**Estudio patológico de los diseños del portal de Girón perteneciente al Sistema Integrado de
Transporte Masivo Metrolinea S.A. ubicado en el municipio de San Juan de Girón
(Santander)**

**Universidad Santo Tomás
Especialización en Patología de la Construcción
Bogotá
Marzo de 2020**

**Trabajo de grado para optar al título de
Especialista en Patología de la Construcción**

Figura 7. Plano No. 4/5 Linderos y Ubicación Gasoducto.
Fuente Metrolínea 2016

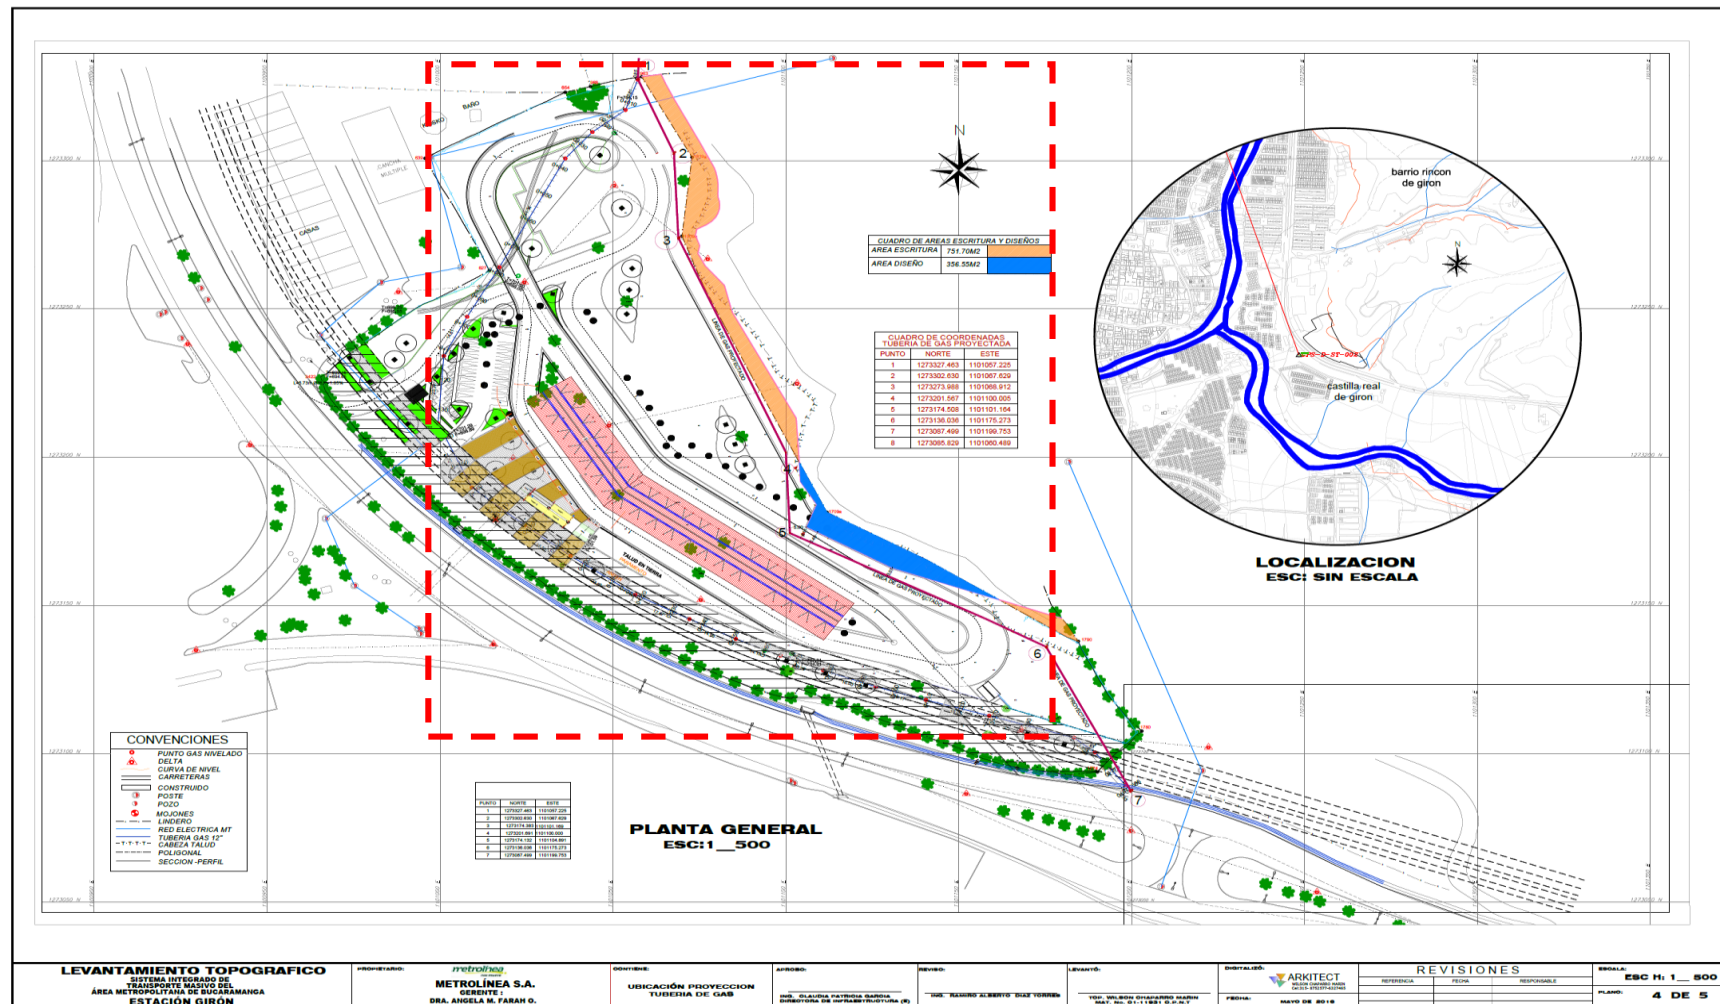
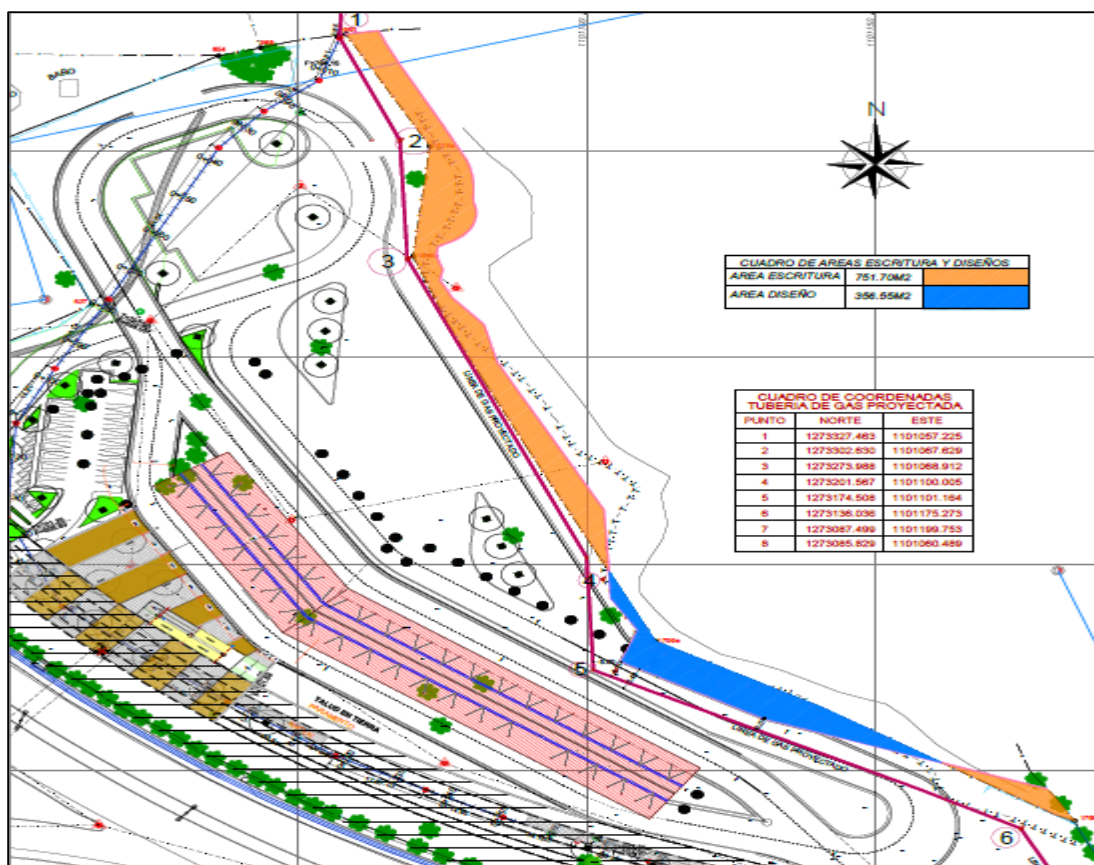
Desde la implantación del proyecto se tiene que las estructuras de contención proyectadas en el costado oriental del proyecto estaban por fuera del lote, invadiendo una franja a lo largo del lote vecino. Los planos aprobados para construcción presentan discrepancias con el levantamiento topográfico y la escritura pública del lote.

Figura 9. Plano Ubicación y Proyección Tubería de Gas No. 01.
Fuente: Metrolínea (2013)

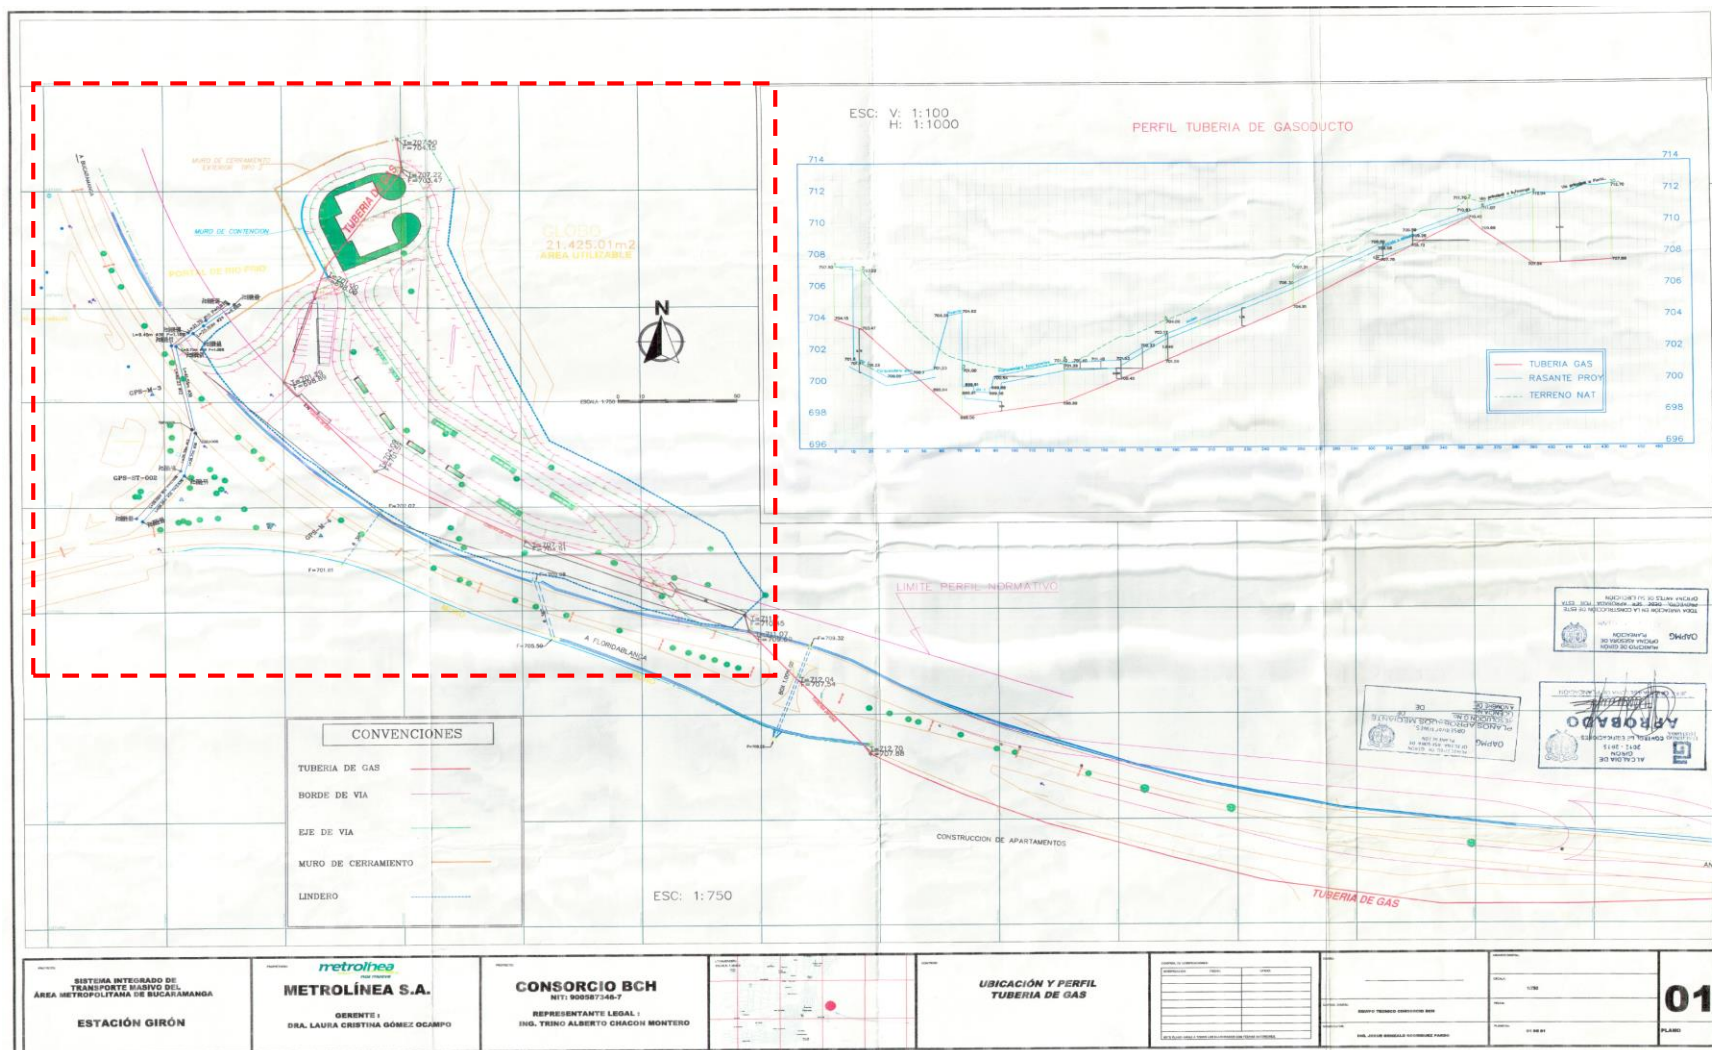
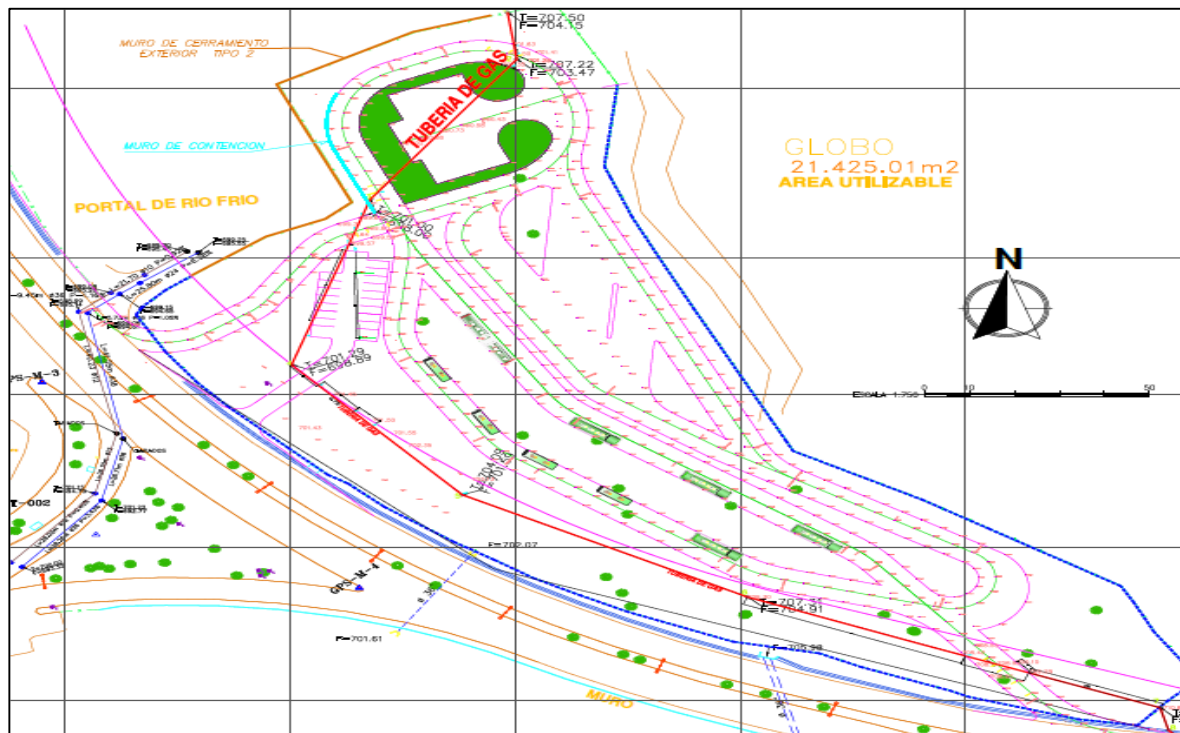
Dentro del paquete de diseños con que salió a licitación el Portal de Girón se encontró trazado preliminar del gasoducto para su traslado, el cual una vez realizado el levantamiento topográfico del lote y de la línea del gasoducto existente, se procede a implantar este trazado encontrando las siguientes observaciones:

- Una vez replanteado en campo el trazado preliminar del gasoducto se evidencia que por la morfología del terreno no es posible reubicar gasoducto ya que se encuentra ubicado en la parte alta del lote donde la pendiente del terreno no permite su construcción.
- Dicho trazado no cuenta con diseños e isometrías, planos de planta y perfiles de acuerdo a las curvas de nivel del terreno.
- Por la pendiente del terreno no se cuenta con análisis de estabilidad de taludes, secciones geotécnicas típicas ni de detalle de las obras de contención en donde se referencie el tubo del gasoducto a reubicar a lo largo del abscisado.
- El trazado y la servidumbre del gasoducto propuesto es conveniente a una posible afectación y pérdida de suelo en el lote vecino.

Figura 11. Muro en Suelo Mecánicamente Estabilizado No. 02
Fuente: Metrolínea (2013)

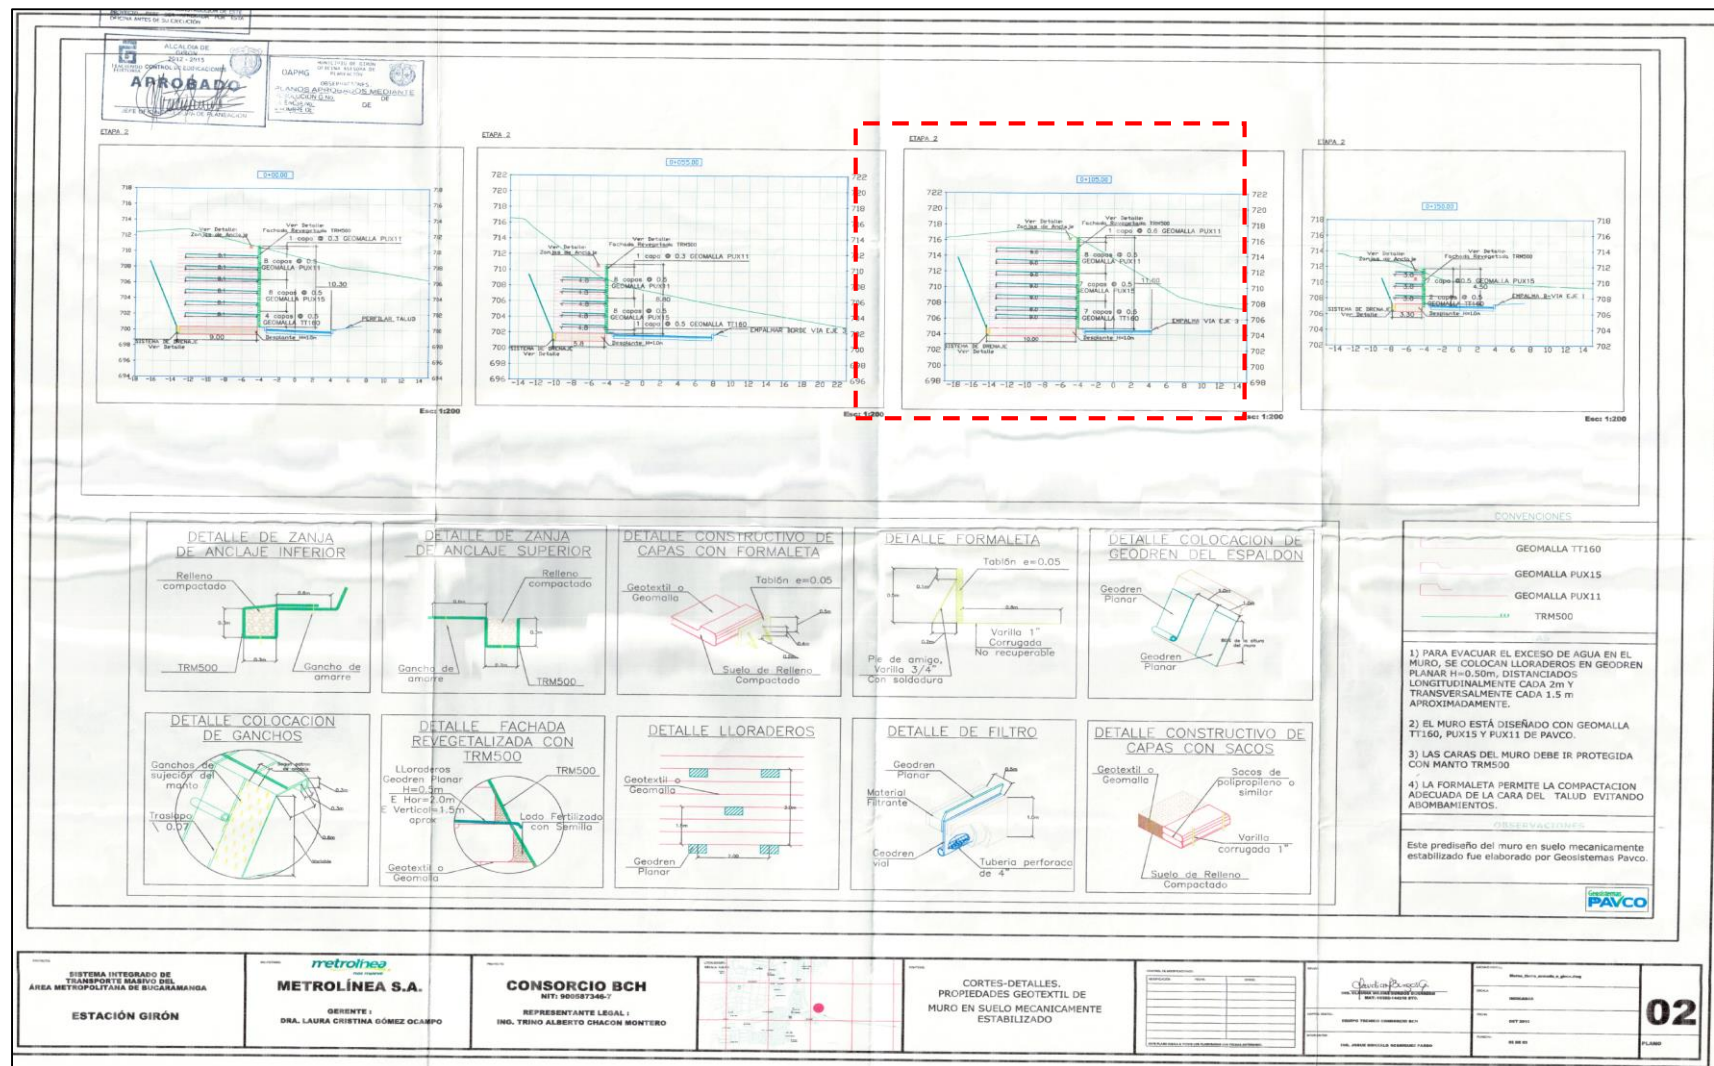
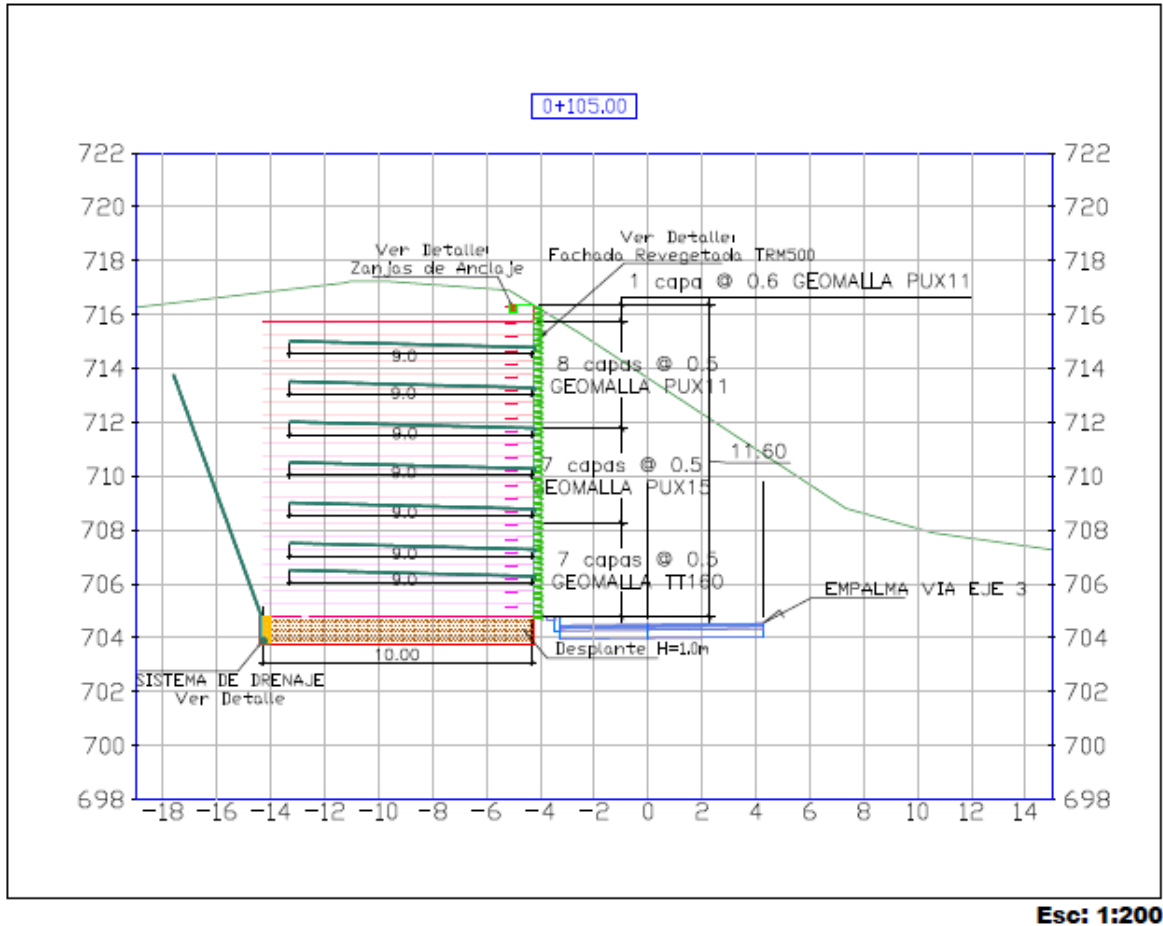
El patio de parqueaderos del Portal fue diseñado a un nivel más bajo que la estructura principal del portal, lo que generaba un muro en suelo reforzado en algunos sectores del patio de 12 metros de altura con una base de 10 metros que invadía el lote vecino, debido a la cercanía con dicho lote. Adicional a esto no permitía la localización, implantación y construcción del gasoducto por la cercanía con el lote vecino.

Figura 13. Plano Arquitectónico No. 05 Fachada principal.
Fuente: Metrolínea (2013)

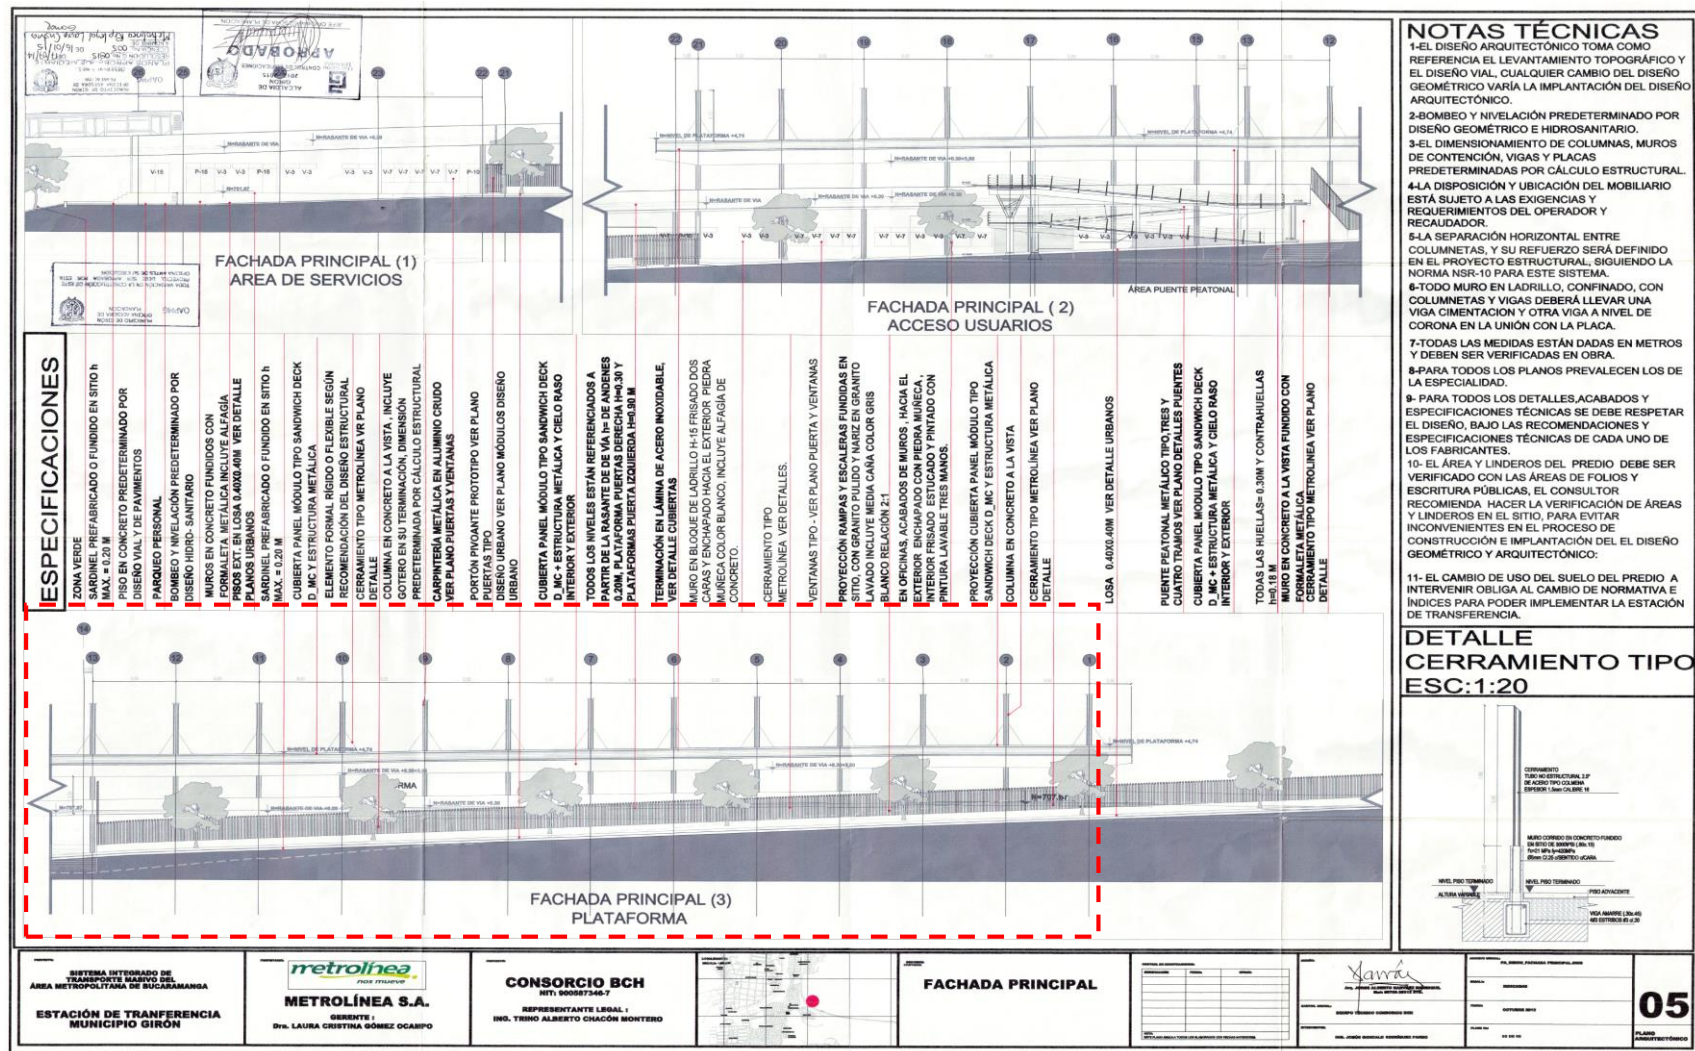
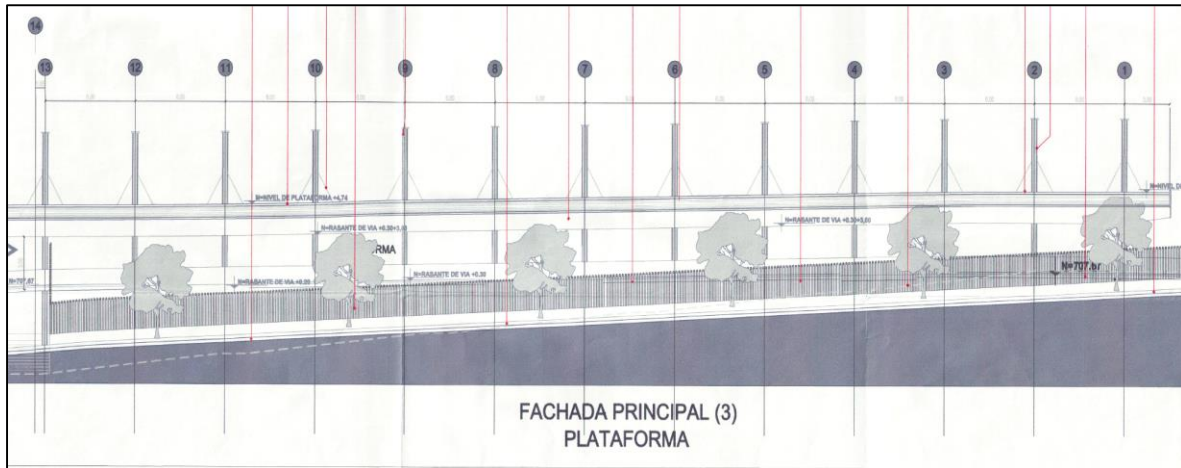
Inexistencia de diseños (planos y memorias de cálculo) de los ejes 1 a 13 de la plataforma principal del Portal, que incluye plataformas de pasajeros para buses alimentadores y padrones, rampa de acceso a las plataformas y muros de contención. La licencia de construcción fue aprobada sin esos planos por parte de la Secretaría de planeación de Girón por medio de la Resolución No. 0815 de 17 de julio de 2014.
